Commissione Tecnica di Verifica dell'Impatto Ambientale – VIA e VAS  
\* \* \*

Parere n. 1828 del 03/07/2015

Progetto:	Aeroporto Internazionale di Lamezia Terme Piano di sviluppo aeroportuale [ID_VIP: 2846]
Proponente:	ENAC

Figura.1 Confronto isofoniche tra lo stato attuale di progetto

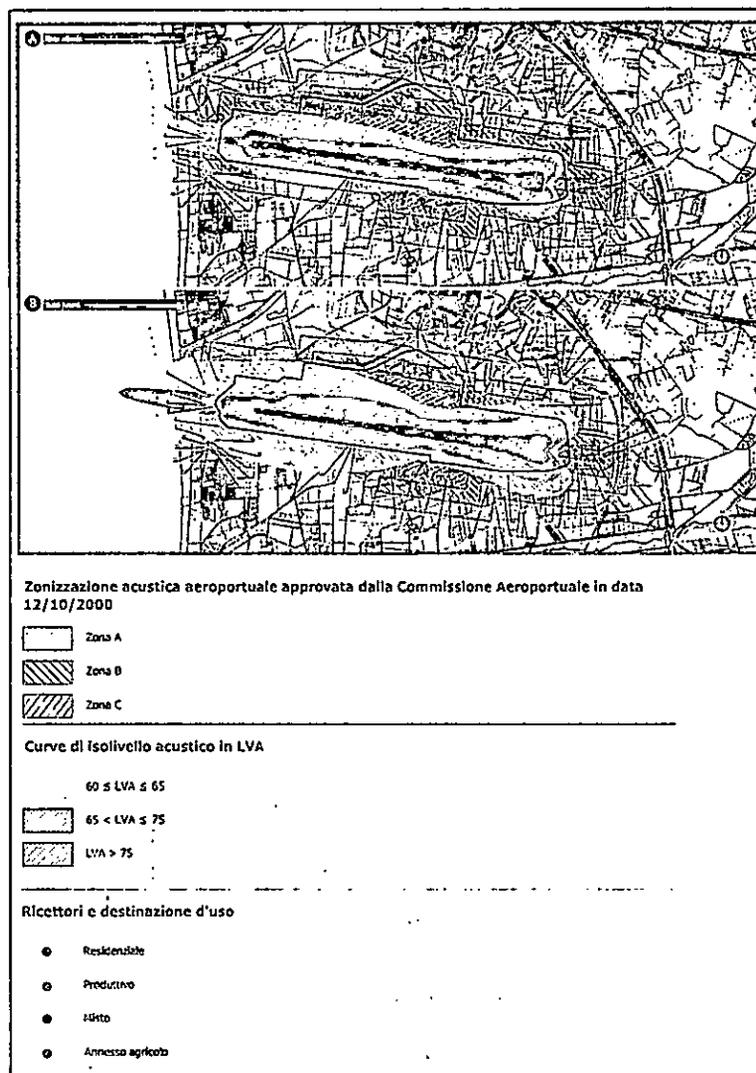
- dalla mappatura acustica si nota come la sostanziale asimmetria delle isofoniche sia maggiormente accentuata nello scenario futuro a causa dell'incremento del numero di movimenti che implicano il sorvolo sul mare. Considerando la zonizzazione acustica aeroportuale, le isofoniche dei 60 e 65 dB(A) si estendono maggiormente verso ovest portandosi localmente al di fuori dei limiti di zona individuati dalla Commissione Aeroportuale;

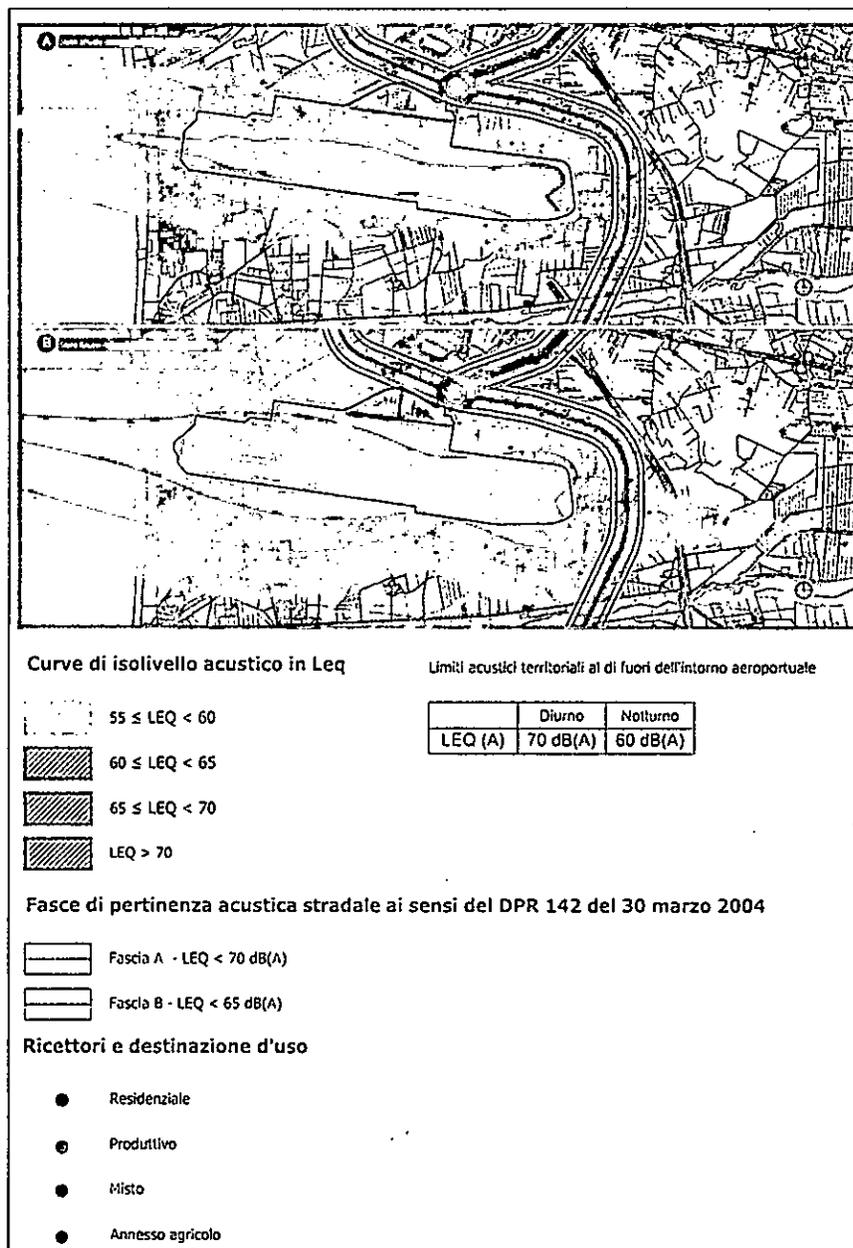
- la valutazione dei livelli acustici è stata effettuata sia per lo scenario attuale sia per quello futuro; di seguito si riporta uno stralcio della tavola "IT549-QAMB.T15 - Carta dei livelli di inquinamento acustico in LEQ - Sorgenti aeronautiche e stradali - Scenari di punta" dalla quale si evince che i ricettori che si trovano in prossimità delle infrastrutture viarie e delle traiettorie di volo, per i quali vi è l'effetto cumulato anche del rumore di origine aeroportuale, sono caratterizzati da un incremento del livello sonoro equivalente seppur sempre al di sotto dei limiti acustici;
